**IMPIANTO PILOTA GEOTERMICO
"CASE DEL CORTO"**

**[ID: 3212 - 3214] Risposte alle
Richieste di Integrazioni**

Preparato per:
Svolta Geotermica Srl

Dicembre 2016

Figura 2.2.1a *Diagramma Lineare (della temperatura) dei possibili utilizzi dell'energia geotermica per fini in agricoltura e nei settori agro-industriali (FAO – Uses of geothermal energy in food and agriculture¹)*

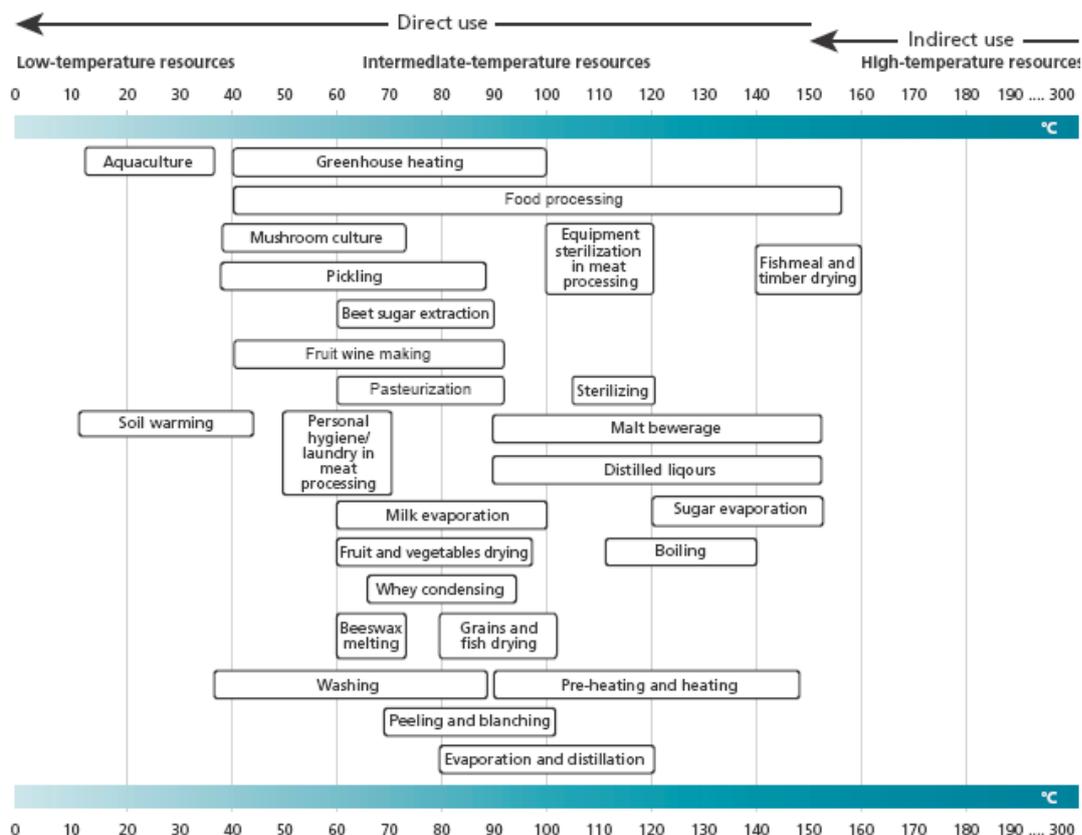
- c) Bilancio energetico dell'impianto indicando, oltre alla potenza termica del fluido estratto e la potenza trasformata in energia elettrica e dli autoconsumi, la potenza dissipata nell'ambiente attraverso gli aerotermi, la potenza massima disponibile per altri usi e quella reiniettata;***

- d) Possibilità di implementare i prelievi di calore dal fluido organico diversi da quelli ipotizzati nel progetto;***
- e) Influenza dei prelievi di calore a valle dell'impianto sulla temperatura del fluido geotermico reiniettato. Ricordando, in merito, le conclusioni della commissione Ichese che raccomanda, al fine di evitare shock termici, che le differenze di temperatura del fluido estratto e reiniettato non superino gli 80 °C.***

La soluzione proposta a progetto prevede il riutilizzo a fini agricoli del calore di scarto ricavato dalla condensazione del fluido organico di lavoro nella centrale ORC, che altrimenti andrebbe disperso in ambiente tramite gli Air Cooler.

Dato il basso livello termico (attorno ai 40-50°C), le applicazioni consigliate (*Figura 2.2.1a*) risultano essere il "soil heating" (che rappresenta la soluzione proposta attualmente a progetto) e l'"acquacoltura".
